PROPUESTA DE DICTAMEN TÉCNICO

INFORME FAVORABLE SOBRE LA MODIFICACIÓN DE DISEÑO PARA UTILIZAR EL ACTUAL ALMACÉN DE TUBOS EN EL ÁREA DE GADOLINIO COMO ALMACÉN DE BARRAS DE LA FÁBRICA DE DE JUZBADO

Solicitud de autorización para utilizar el actual almacén de tubos en el área de gadolinio de la Fábrica de Juzbado como almacén de barras.

Figura 1

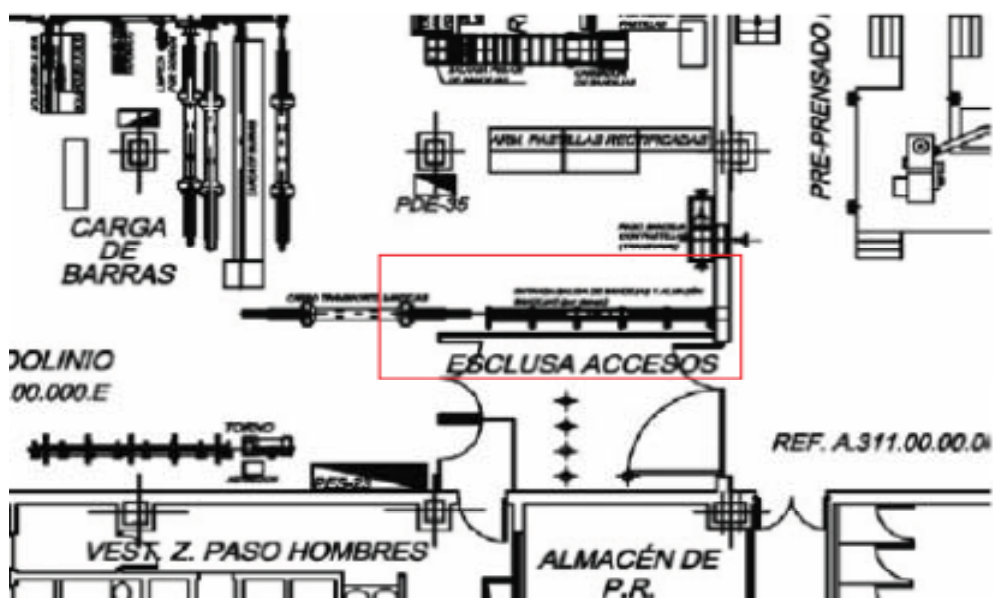
Este almacén está ubicado dentro de la fábrica en la zona de carga de barras del área de gadolinio, entre la esclusa de acceso de óxido de uranio (UO_2) al área de gadolinio y los armarios de pastillas rectificadas. Dada la necesidad de aumentar la capacidad de almacenamiento de barras en el área de gadolinio, la modificación presentada propone utilizar este almacén de tubos como almacén de barras de combustible.

Se trata por tanto de introducir una nueva acumulación de material nuclear fisiónable (cuya ubicación puede verse en la Figura 1), que se analiza con los criterios de seguridad frente a criticidad habituales de la instalación, y un potencial aumento de la tasa de dosis en el área, que se valora desde el punto de vista de protección radiológica.
